Deres ref.: 20/3784-25

Oslo, 16. mars 2021

KVU SCHWEIGAARDS GATE OG NYLANDSVEIEN – AVGRENSNING OG UTREDNINGSKONSEPTER

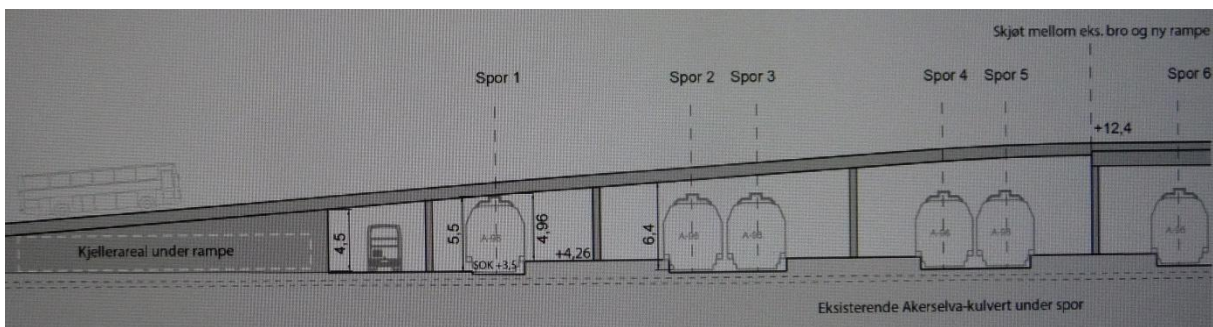
Med de føringene som ble gitt av MOS i bestillingen av 7. november 2019, er sannsynligheten stor for at altfor mye av KVV-arbeidet vies kriteriene om fleksibilitet med tanke på riving av Galleri Oslo og plassering av fremtidig bussterminal. Sannsynligheten for at Galleri Oslo blir revet rundt år 2030 ligger etter vårt syn et sted mellom 90 % og 100 %, mens sannsynligheten for at det kommer en ny bussterminal over Oslo S neppe kan være større enn 20–30 %. Det er derfor viktig at KVV-arbeidet prioriterer en grundig utredning av konsepter der Galleri Oslo rives i sin helhet og det ikke bygges bussterminal over Oslo S med atkomst fra Nylandsveien. En mindre terminal for fjernbusser kan eventuelt få atkomst fra Dronning Eufemias gate mellom Thon Hotel Opera og Oslo Atrium.

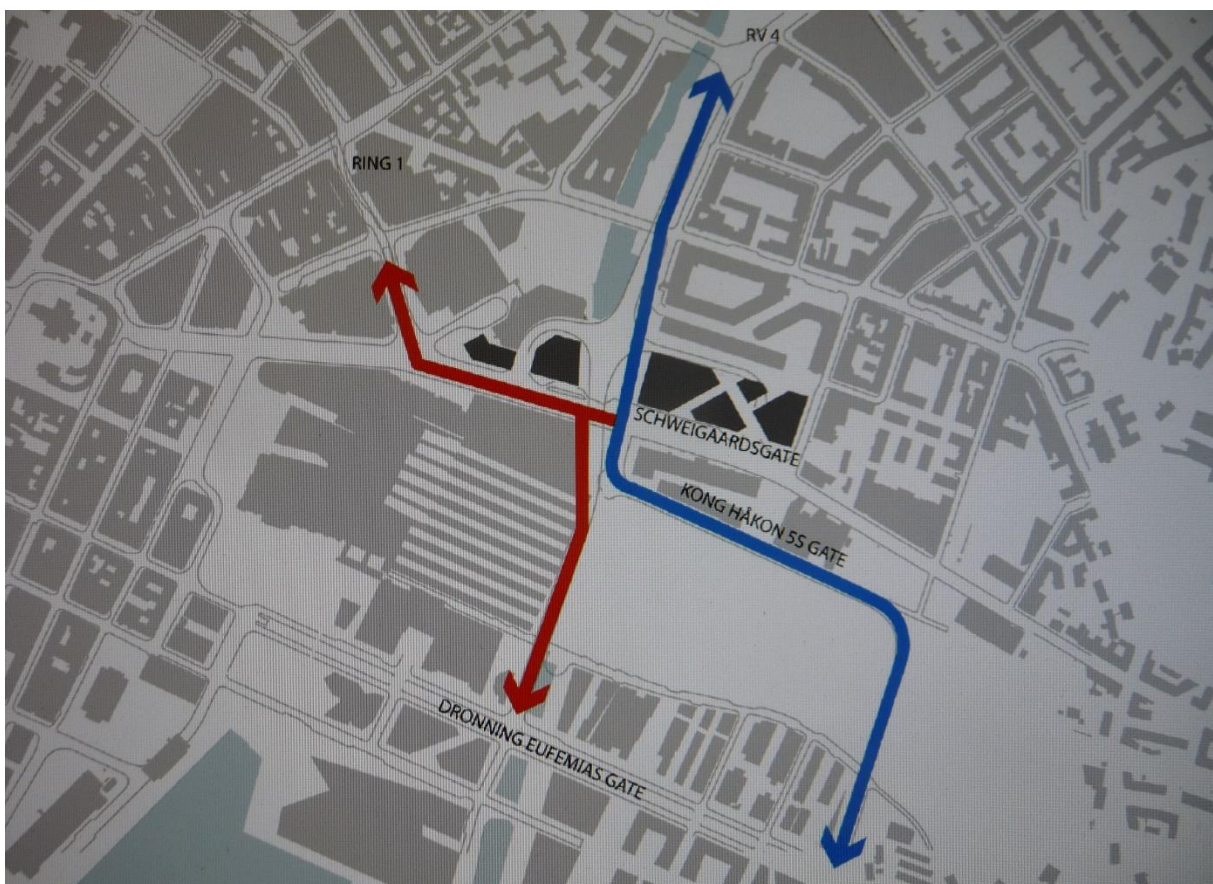
Konseptet til Galleri Oslo Utvikling er utformet slik at nedrampingen mot nord starter i eksisterende skjøt (dilatasjonsfuge) over de tre bæresøylene mellom spor 6 og 5 på Oslo S. Overgangskurven ligger over spor 5 og 4, før veien rampes ned med fall 7 %, og frihøyde 5,5 m over spor 1. Jf. snittet under.

Landskapsplanen viser også de øvrige elementene i konseptet. Ettersom rampeløsningen avviker fra vegnormalen, er en avhengig av å få de samme dispensasjonene for nedrampingen mot nord som de dispensasjonene som ble gitt da Nylandsveien ble rampet ned mot Dronning Eufemias gate i sør, dvs. aksept for å føre rampa ned i Biskop Gunnerus' gate med 7 % fall, og uten overgangskurve mot gata. Vi antar i likhet med Galleri Oslo Utvikling at de nødvendige dispensasjonene vil kunne gis.

Vist rampeløsning forutsetter også dispensasjon fra Teknisk regelverk (TRV) for jernbane, som stiller krav om en minste frihøyde på 6,35 m over topp skinne (SOK). Kravet er oppfylt for alle spor unntatt spor 1, hvor vist løsning har frihøyde 5,5 m. Siden spor 1 er et buttspor med svært lav toghastighet, og buttsporet heller ikke tenkes omgjort til gjennomgående spor i forbindelse med planlagt fremtidig utvidelse av trakta på Oslo S ved bygging av ny jernbanetunnel gjennom Oslo sentrum, bør det kunne gis dispensasjon fra TRV slik at strømvaktprofilen kan tilpasses en frihøyde på 5,5 m.

Skulle Bane NOR kreve en frihøyde på 5,6 m eller 5,7 m for å gi dispensasjon fra TRV, vil dette kunne kompenseres ved å heve gatelegemet i Biskop Gunnerus' gate mer enn det Galleri Oslo Utvikling har gjort, dvs. til kote 4,5 eller kote 4,6 i stedet for til kote 4,4 i senterlinja for Biskop Gunnerus' gate. Jf. at bygningene både på nordsiden og sørsiden av gata planlegges revet i partiet vest for Akerselva, og at en øst for Akerselva ikke behøver å føre Schweigaards gate ned til kote 2,5 før ved Tollbygningen.

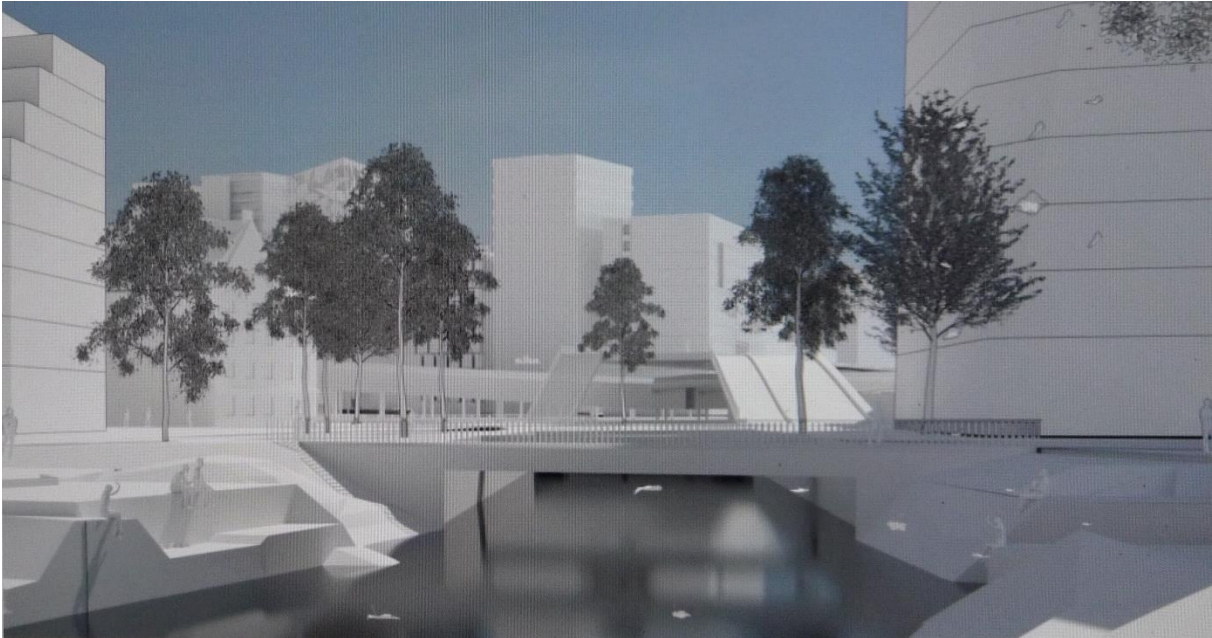
Som det fremgår av denne 3D-illustrasjonen, rampes Nylandsveien i det uferdige konseptet til Galleri Oslo Utvikling ned i Biskop Gunnerus' gate helt inntil Akerselvas tvillingkulvert. På illustrasjonen er kulverttaket fjernet i hele tvillingkulvertens innvendige bredde på drøyt 15 m. Vestre kulvertvegg er bevart som fundament for landkaret for rampa. Kulvertveggen er skjøttet betydelig på i høyden slik at høyden fra vannflaten opp til veirampa er ca. 10 m mot sporområdet og ca. 5 m ved Schweigaards bru i forgrunnen. Rampa er i dette partiet skissert med en bredde på 14,4 m og har to kjørebaneer, to sykkelfelt og fortau på elvesiden. Arealet under rampa for Nylandsveien er tenkt benyttet til teknisk kulvert og til sykkelparkering, og som kjeller for KLP Eiendoms høyhus i Biskop Gunnerus' gate 14 B.

All bygningsmasse bør trekkes minst 20 m tilbake fra Akerselva, jf. § 13.3 Vassdrag i Kommuneplan 2015 og byrådserklæringen for 2019–2023. Veibrua/rampa bør fundamenteres på søyler slik at det blir et åpent rom under rampa. Veirampa bør samtidig trekkes minst 5 m tilbake fra elvekanten. For å unngå S-sving på veirampa bør rampa knekkes vestover mellom spor 7 og 8 i stedet for spor 5 og 6. Å rampe Nylandsveien ned i Biskop Gunnerus' gate noe lenger vest er fordelaktig også trafikkmessig.

I det endelige konseptet til Galleri Oslo Utvikling bør nye Schweigaards bru gjøres lengre enn det som fremgår av denne illustrasjonen, slik at det blir mulig å gå under Schweigaards bru både langs vestre og østre bredd av Akerselva. Frihøyden for gående kan om nødvendig reduseres langs østsiden av elva, i partiet nærmest Tollbygningen (som ses som bygg nr. 2 fra venstre på illustrasjonen).
